**Всемирный форум для согласования правил
в области транспортных средств**Рабочая группа по общим предписаниям,
касающимся безопасности**116-я сессия**

Правила № 46 ООН (устройства непрямого обзора)

**Предложение по поправкам серии 05 к Правилам № 46
ООН (устройства непрямого обзора)****Представлено неофициальной рабочей группой по вопросу
предупреждения о присутствии уязвимых участников дорожного
движения в непосредственной близости***

Рис. 11
Поле обзора устройства класса VIII

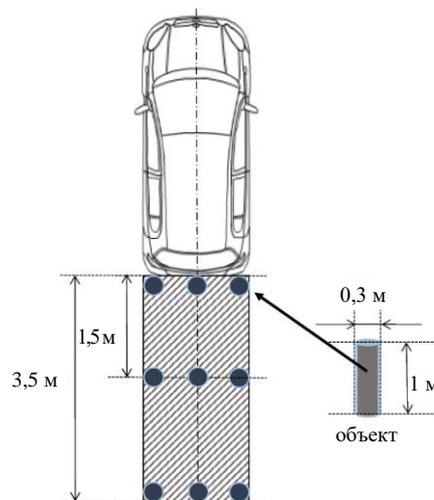
Включить новые пункты 15.2.4.8–15.2.4.8.3 следующего содержания (с включением нового рис. 11):

«15.2.4.8 Устройство заднего вида ближнего обзора класса VIII

15.2.4.8.1 Поле обзора должно ограничиваться нижеуказанными плоскостями и быть таким, чтобы водитель мог видеть по крайней мере часть каждого объекта цилиндрической формы высотой 1 000 мм и

диаметром 300 мм, который находится на плоскости земли в девяти положениях в пределах поля обзора, как показано на рис. 11 ниже:

- a) поперечной вертикальной плоскостью, проходящей через крайнюю точку задней части транспортного средства;
- b) поперечной вертикальной плоскостью, проходящей на расстоянии [3 500] мм от крайней точки задней части транспортного средства;
- c) двумя продольными вертикальными плоскостями, параллельными продольной вертикальной средней плоскости и проходящими через крайнюю боковую точку транспортного средства с каждой стороны.
